**MEMORANDO  
DRPO - SEIA - 214 - 2022**

Para los trámites pertinentes, le remitimos el Informe Técnico de Inspección DRPO - SEIA - IIO - 271 - 2022, del proyecto Cat. II titulado “CANTERA PETROSA”, cuyo promotor es PETRO AGREGADOS, S.A. (PETROSA), a desarrollarse en el corregimiento Burunga, distrito de Arraiján, provincia de Panamá Oeste.

**DRPO – SEIA –IIO – 271 – 2022.**

INFORME TÉCNICO No. DRPO-SSH-173-2022.

Imagen No. 4. Imagen satelital de Google Earth, donde se muestra las fuentes hídricas dentro al polígono del proyecto.

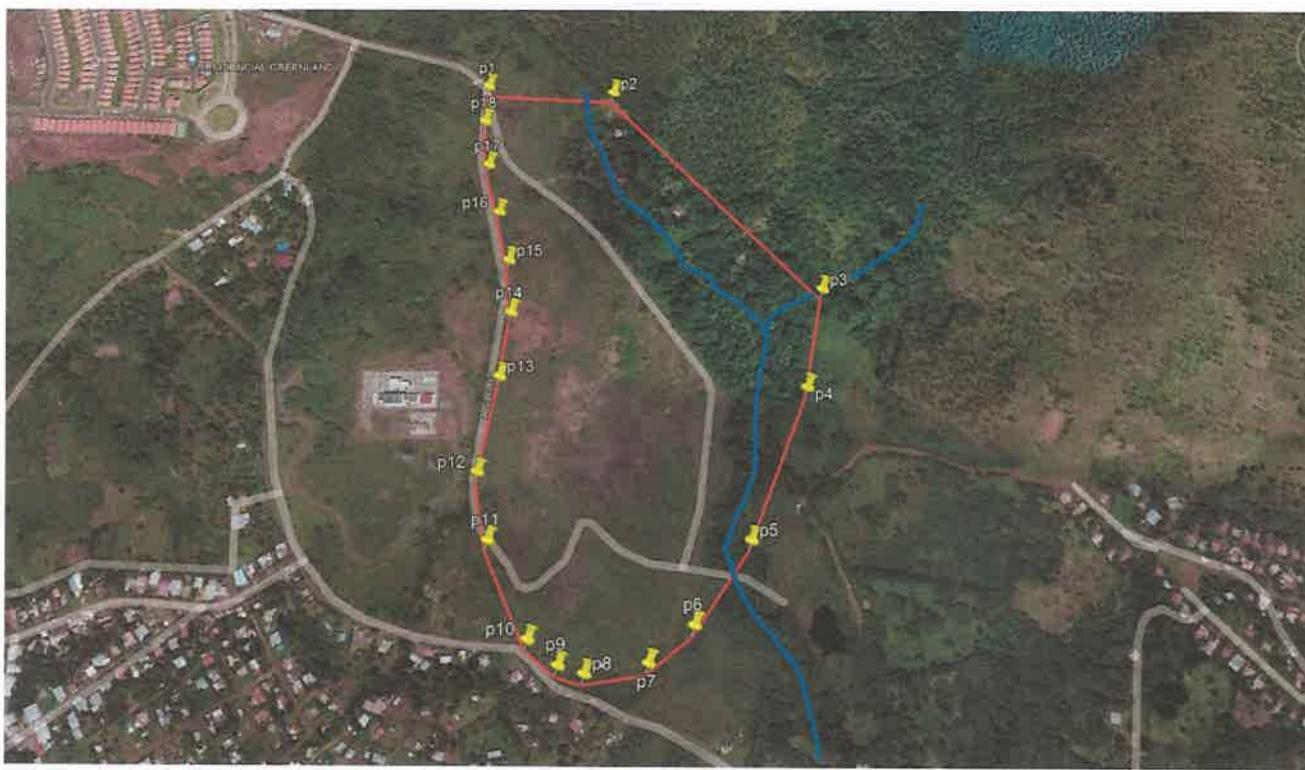
- Que ambas quebradas Sin Nombres, son afluentes al río Burunga.
- Que en la foja No.92, punto 6.6 de Hidrología, del EsIA presentado, se menciona una quebrada Sin Nombre, mas no se hace referencia a la otra fuente hídrica, por lo tanto, es necesario que se amplíe la información.

- Establecer la respectiva área de protección de las quebradas Sin Nombre en cumplimiento a lo establecido en la Ley 1 de 3 de febrero de 1994 y contribuir con el enriquecimiento de la vegetación existente en la zona contigua al cauce, con la finalidad de protección y conservación del cauce natural.
